**『新規制基準適合性審査の進捗状況について』
～「基礎地盤及び周辺斜面の安定性評価に関する指摘事項への回答」
の審査会合（2月23日開催）について～**

【 基礎地盤及び周辺斜面の安定性評価に関する指摘回答 】

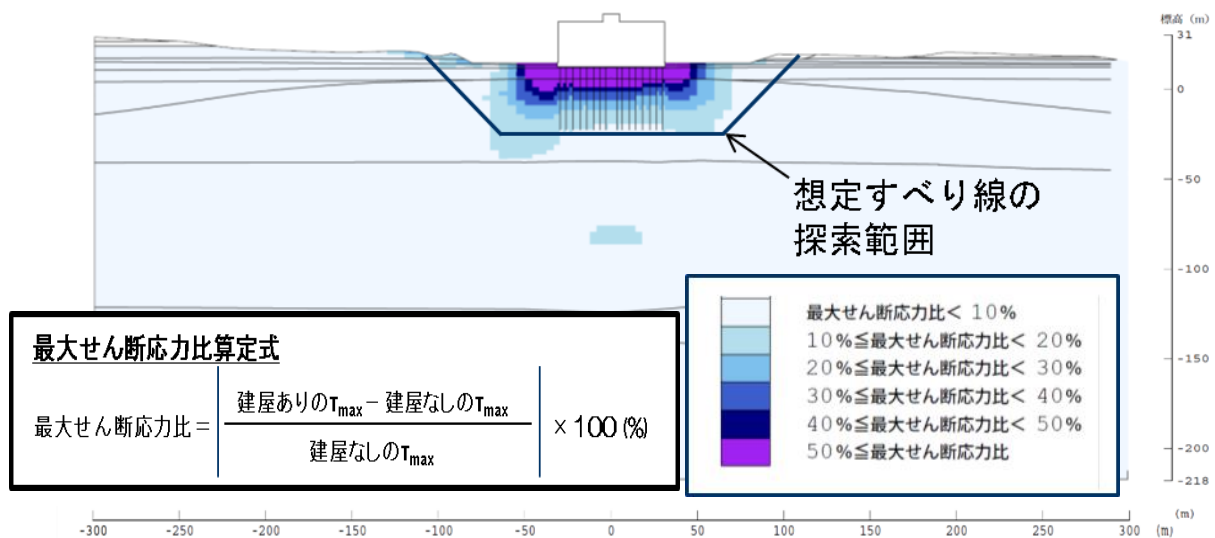
基礎地盤のすべり安全率の算定における「想定すべり線の考え方」と「支持地盤の物性値の考え方」について説明すること。

- ・ 建屋を設置したことによる地盤への影響範囲は、杭を含む建屋直下近傍に限定される。（下図において、建屋がある場合とない場合の動的解析で得られる応力変動を比較することにより、建屋の影響範囲を確認）

建屋のある場合とない場合での応力変動影響範囲

- ・ 仮に深いすべり線を想定した場合でも、杭先端付近を通るすべり線のすべり安全率が最も小さい。
- ・ その他の項目の確認も含め、設定したすべり線探索範囲は妥当である。

- ・ 支持地盤の S_{n_4} 層では、杭先端の上位と下位で N 値（地盤の硬さ）に優位な差が認められることから、風化の影響を受けているとされる S_{n_4} 層の代表的強度特性は、杭先端以浅（すべり線探索範囲）に限定される。
